1b

24.10.2023

Adaptace pivovaru v Kralupech nad Vltavou - MKC

Podchycení základů

ZÁKLADOVÉ KONSTRUKCE 1.PP /1:100/

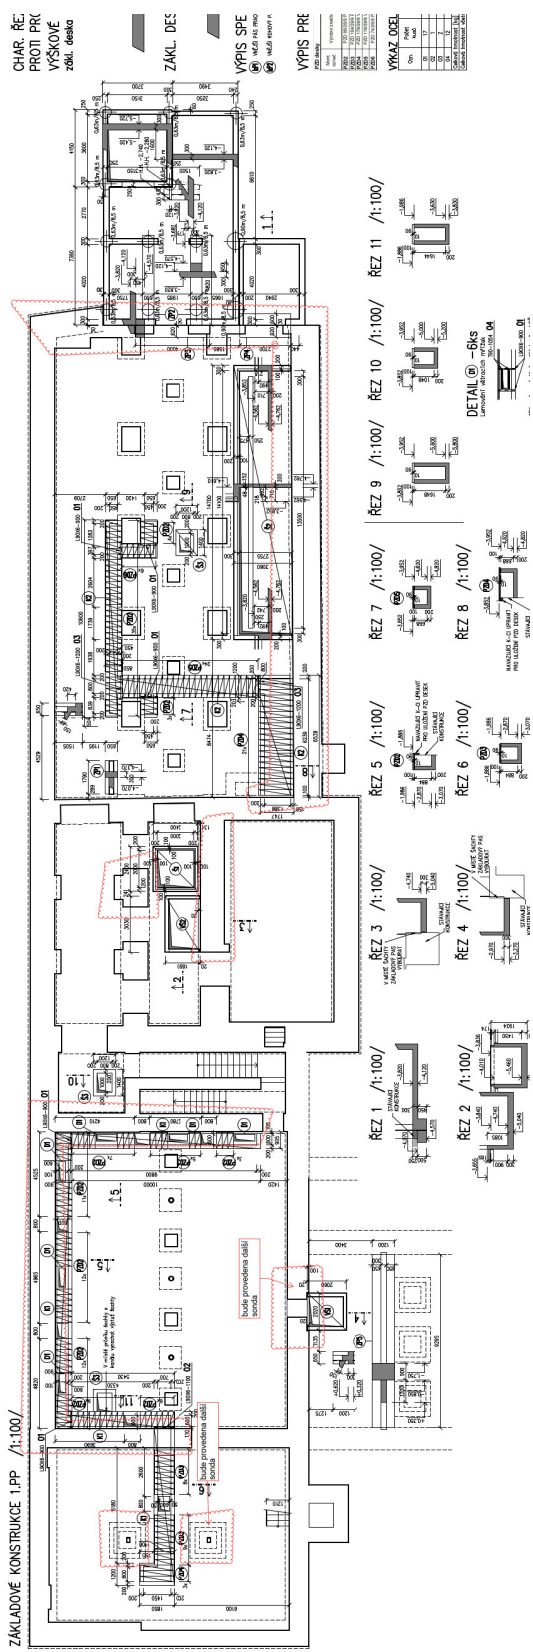
Po provedení sond GD zjistil značné rozpory ve stávajících základech oproti DPS. Stávající základy nejsou provedeny na hloubku dle DPS, jsou zásadně plytlí, případně nejsou provedeny vůbec. Bez provedení podchycení stávajících konstrukcí nelze zahájit další práce mimo odstrojování objektu od technologií a drobných demolic nenosných konstrukcí. Detailní dokumentaci pro provedení podchycení základů (vč. přesného rozsahu, výškových kót, postupu atd.) musí dodat Objednatel.
